# ALPS処理水希釈放出設備及び関連施設の新設について（案）

2022年3月7日

## 審査会合における主な指摘事項※等に対する回答

※：第97回特定原子力施設監視・評価検討会 資料2-2 別紙2

### ① - 4.1 放水方法 海上工事平面図

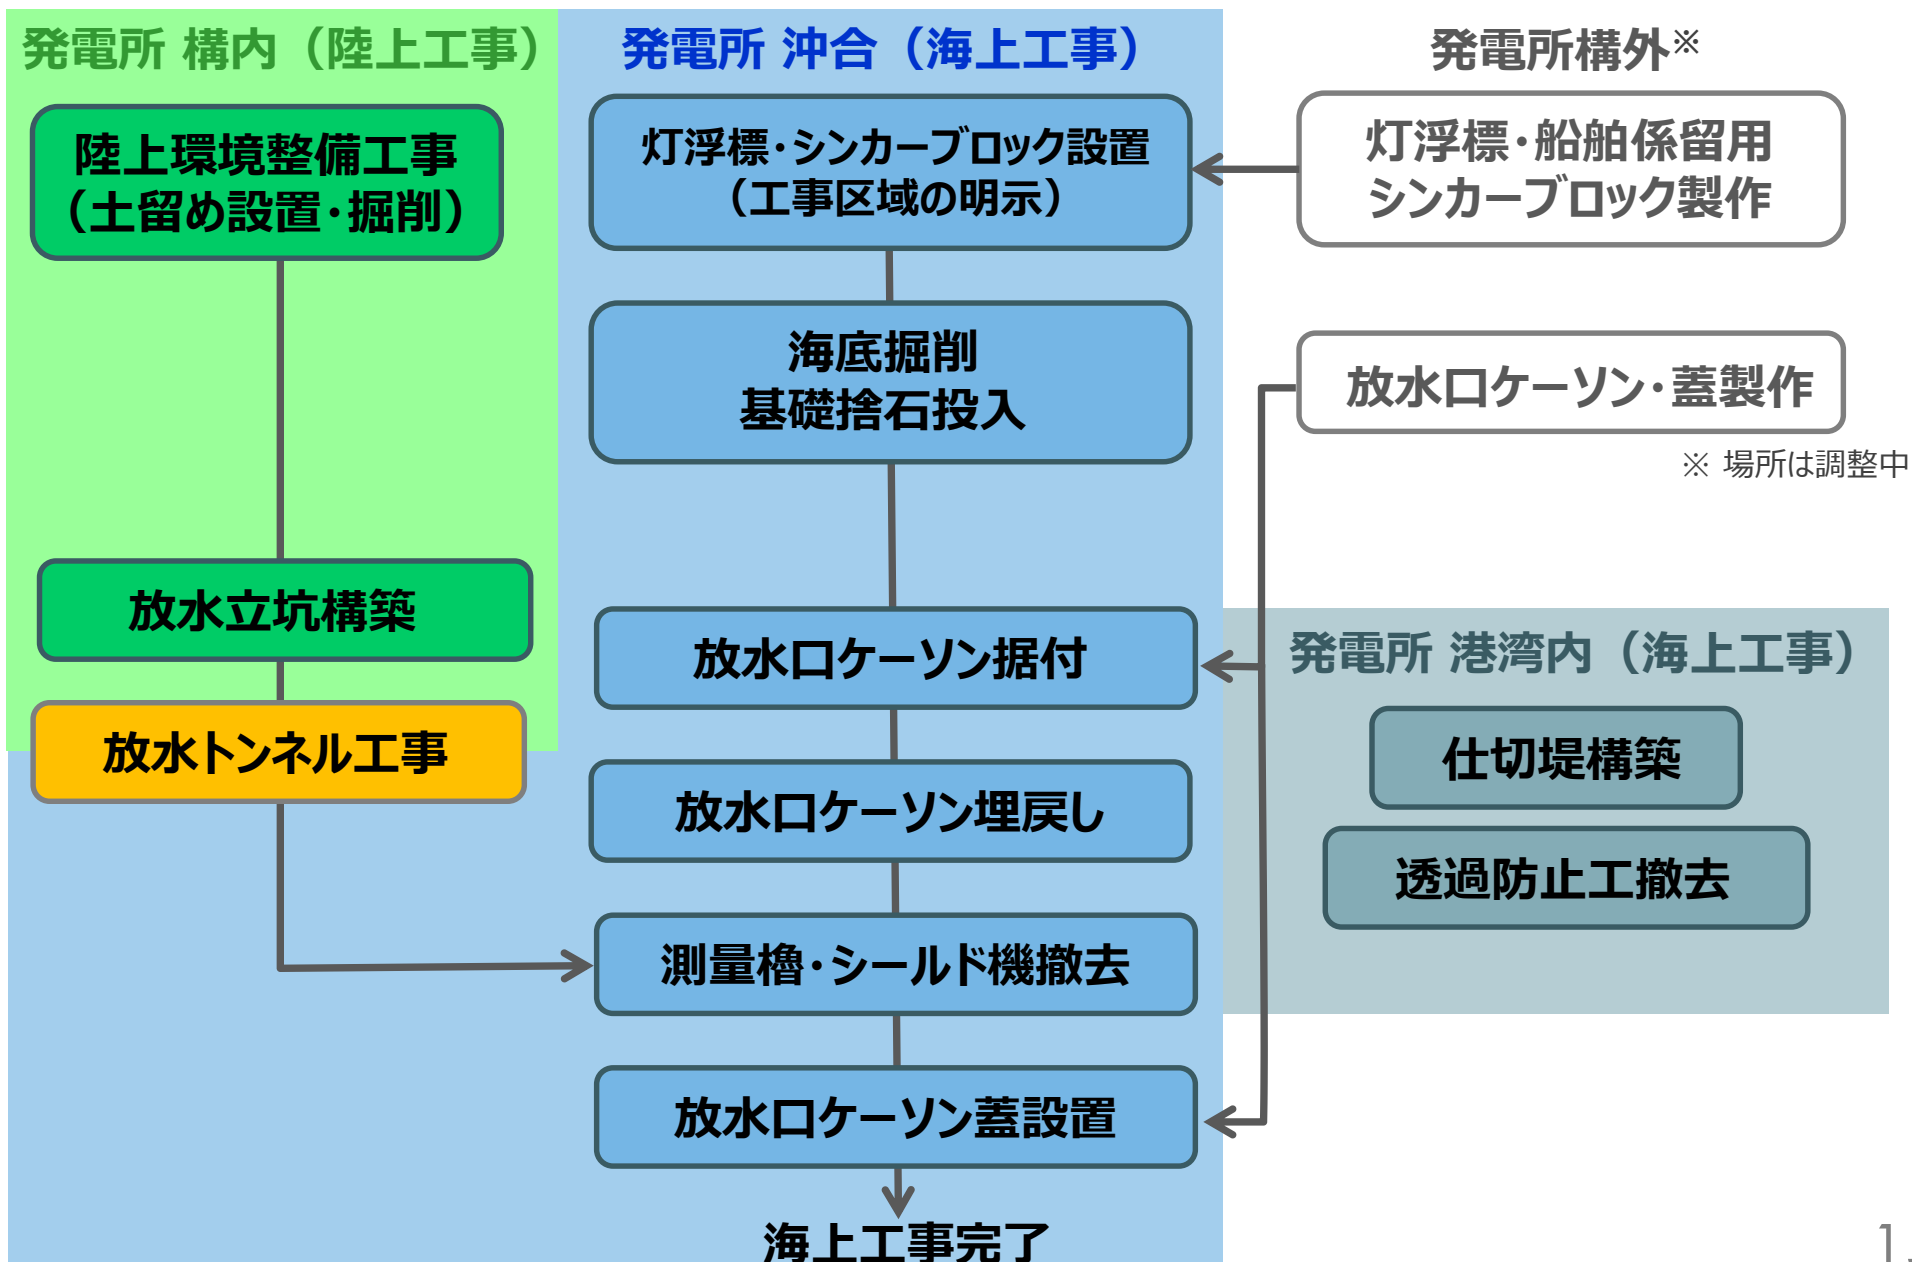
- 仕切堤や放水口ケーソンの設置工事など海水中の作業が発生する工事について、工事期間中の海底土の巻き上げ抑制対策や監視、監視において有意な変化があった場合の対応、実際に海底土が巻き上がった場合の影響等について説明すること。

- 放水口部の海上工事は青破線の範囲内
  - 作業船舶の係留範囲も考慮し、白破線の工事区域を設定して進めることで、公衆船舶の航行安全にも配慮
- ※シンカーブロックの設置位置および工事区域は今後の関係官庁等との調整で変更となる場合がある。

### ①-5.4 濁り対策

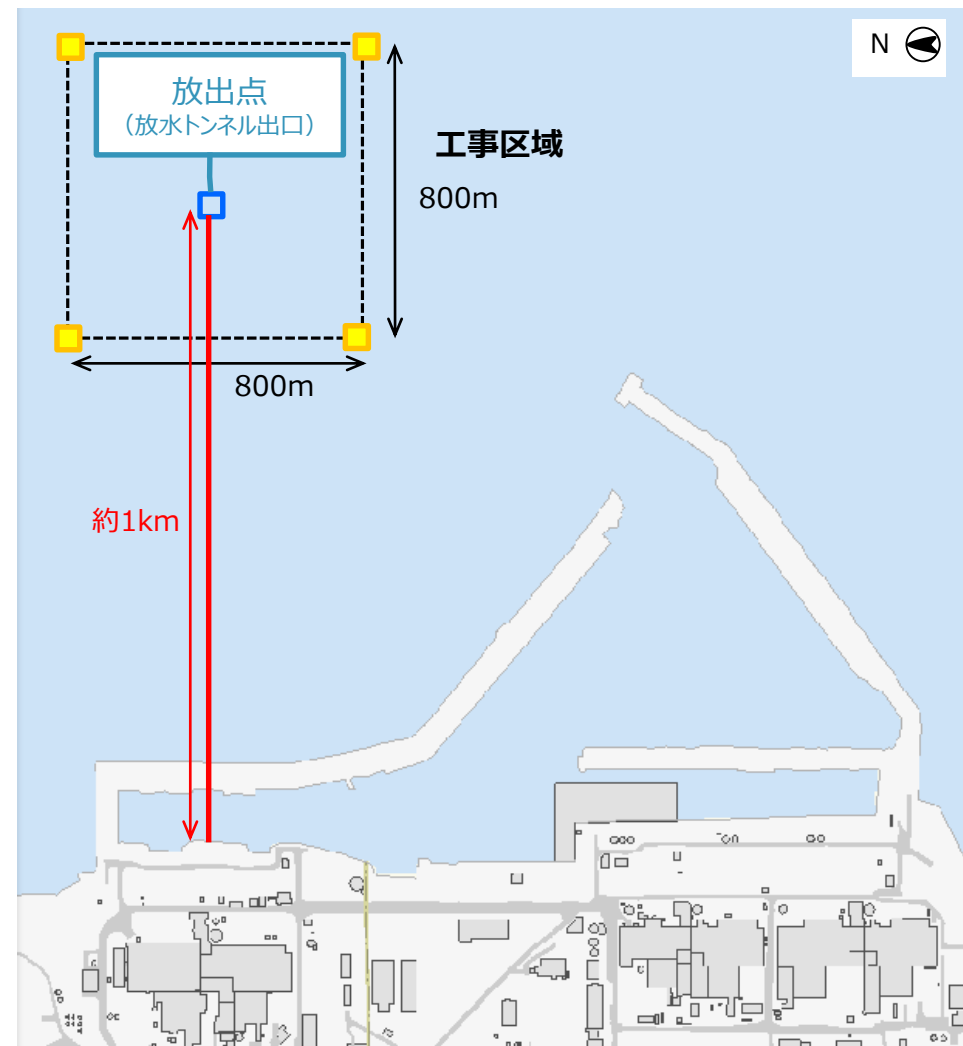
- 海上工事を実施するにあたり、海底土の巻き上げ等が懸念されることから、以下の対応を実施する。
  - 海水モニタリング
  - 掘削土砂の分析
  - 濁り対策

- 施工初期は、施工速度を落とし、時間当たりの工事量を少なくすることにより、濁りの発生を抑制する。状況をみながら施工速度を調整する。
- オイルフェンス（油対策を兼用）設置し、沈降剤（無機凝集剤）を使用する。
- 現場にて目視により濁度を確認する。  
工事区域境界（4か所）にて濁度計による確認を行うが、SS\*管理で管理する。

管理値 SS : BG+10mg/L

- 濁りがひどい場合は、一時的に工事を中断する。
- その上で、工事海域の濁り状況が問題のない状況になったことを確認し、工事を再開する。

日本海溝津波による最大浸水分布図  
(第83回 特定原子力施設監視・評価検討会と同条件での解析結果)

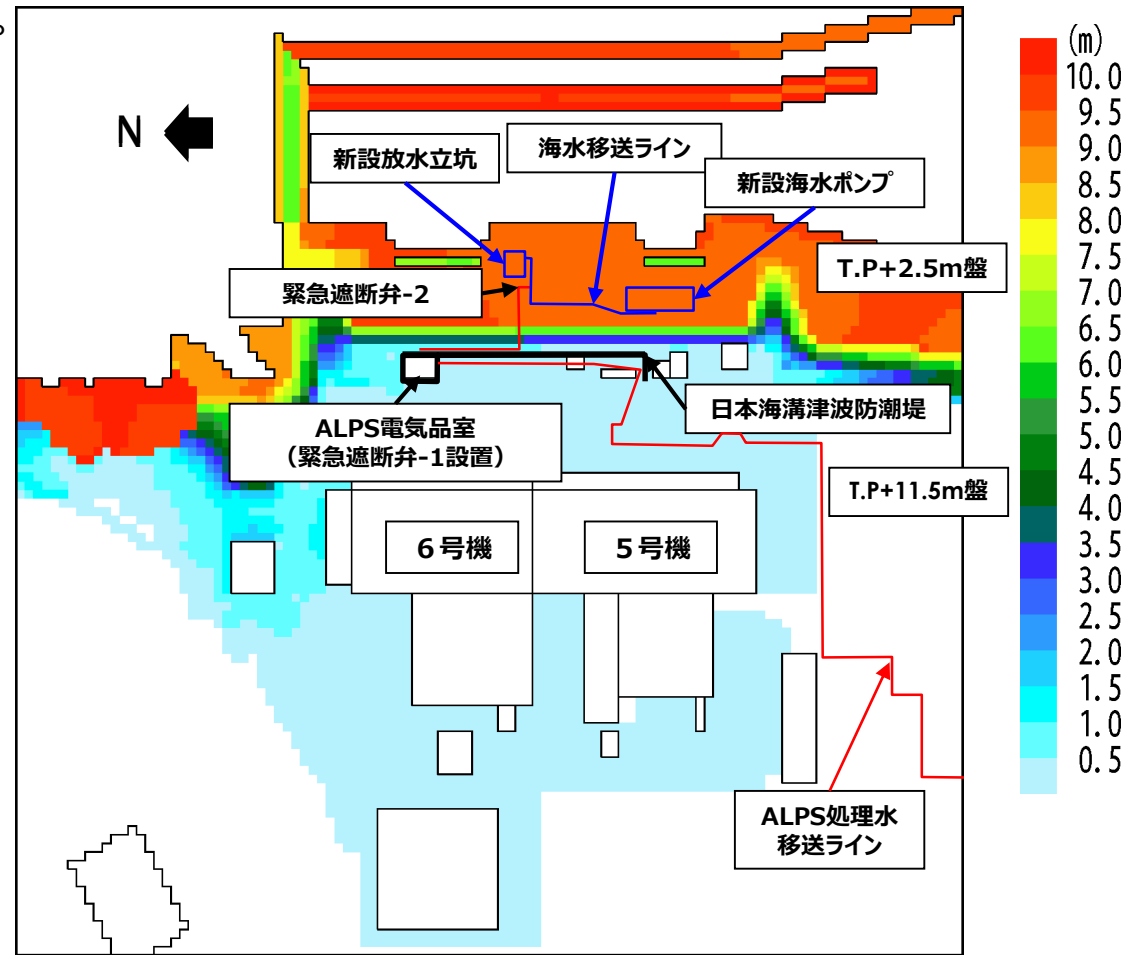
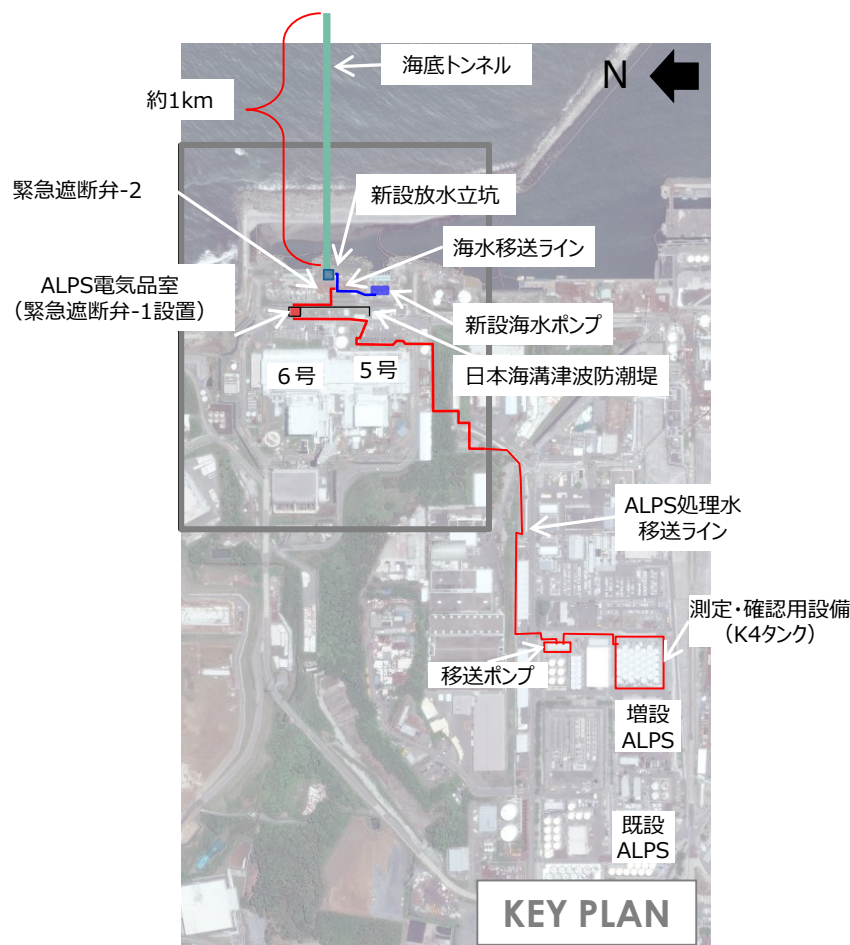
- 津波や高潮により物理的に海洋放出が出来なくなる可能性もあることから、立坑の水位や潮位計等を用いた異常の検知及び海洋放出の停止の必要性について検討すること。

- 日本海溝津波による解析結果を踏まえると、T.P.+2.5m盤は浸水深9m以上となり、海水ポンプ等の設備は浸水する可能性が高いと想定されます。
- また、T.P.+11.5m盤にある緊急遮断弁(1)は防潮堤で囲われているため浸水せず、ALPS処理水移送ラインは、地上高0.3~0.4m程度に敷設予定であり、最大浸水深はいずれの位置においても0.2m未満のため浸水は想定していません。

### ④-2. 緊急遮断弁の動作条件

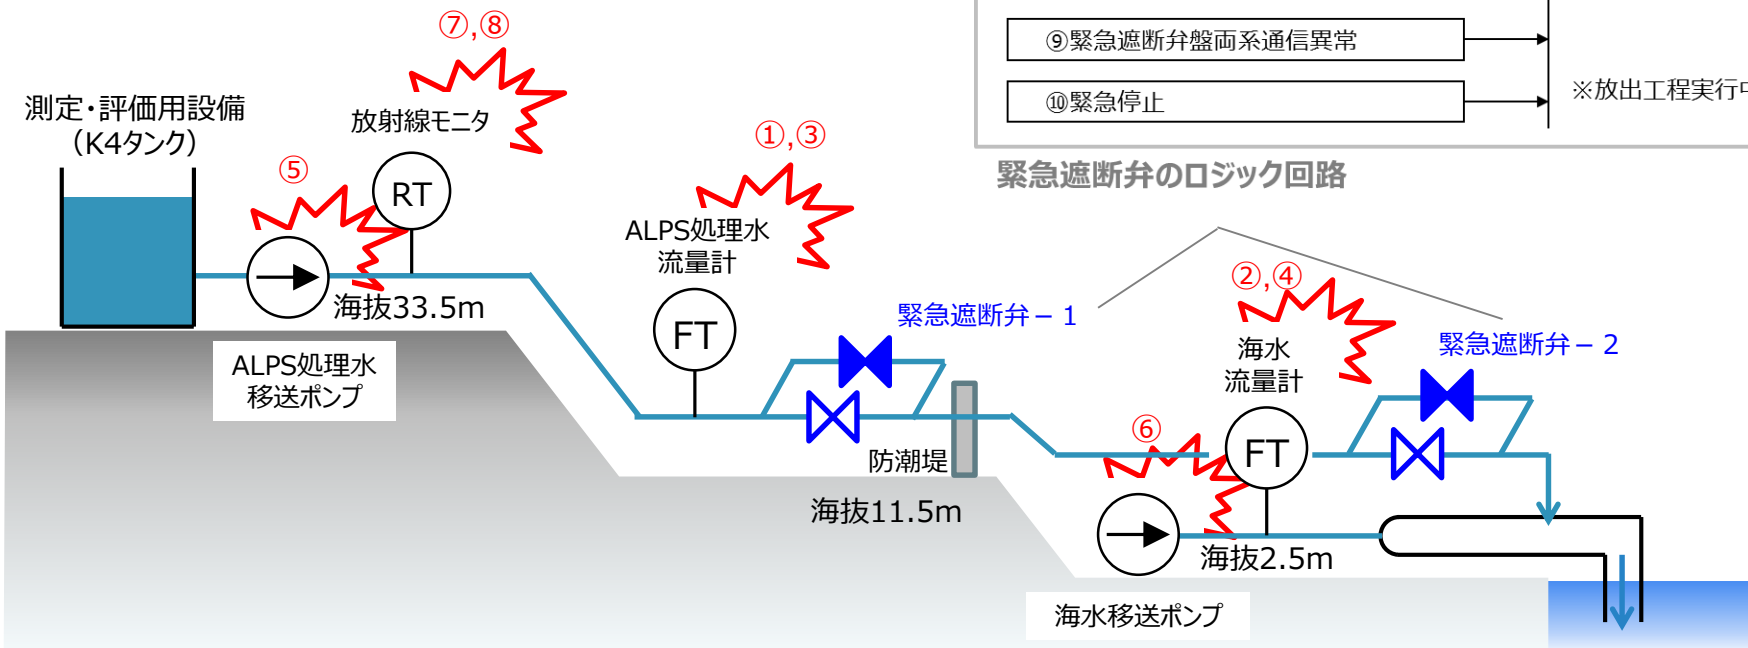
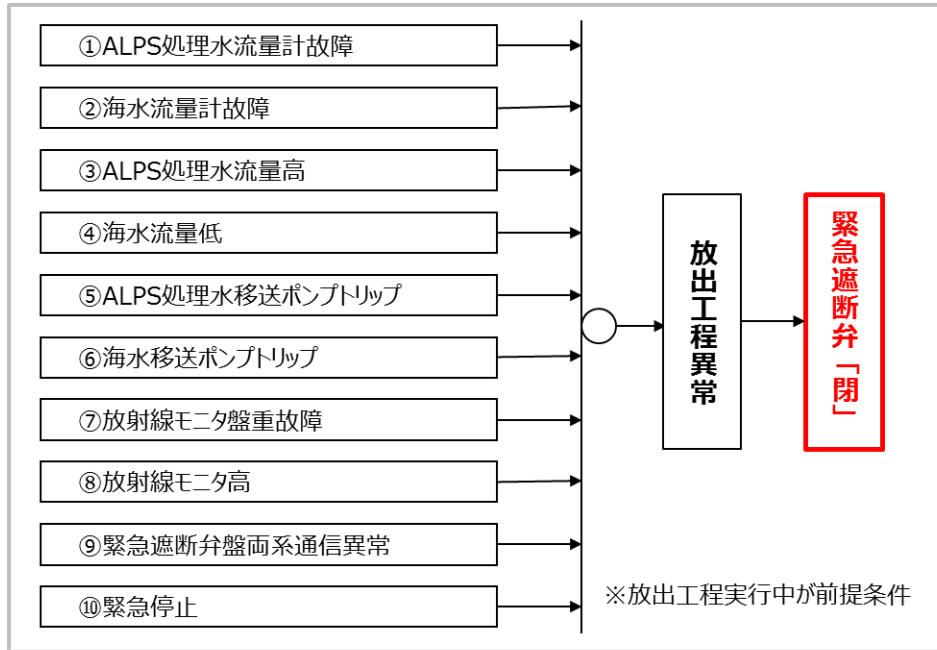
- 緊急遮断弁-1 (MO弁) と同型のMO弁がいくつもあることから、全ての範囲 (設置場所) と閉動作する時間等について説明すること。
- 緊急遮断弁-2 (AO弁) において、駆動源 (圧縮空気) の単一故障等を踏まえると弁は閉まるが、逆に三方弁のタンク側へずっと流れ続けることになる。そうした場合の対策をどのように対策するか説明すること。

- 緊急遮断弁が“閉”となる動作条件は下図の通りであり、これにより『意図しない形でのALPS処理水の海洋放出』を防止する設計となっている。
- なお、各種異常検知時においても健全な海水移送システムは運転を継続し、可能な限り希釈を行い続けるロジックとなっている。
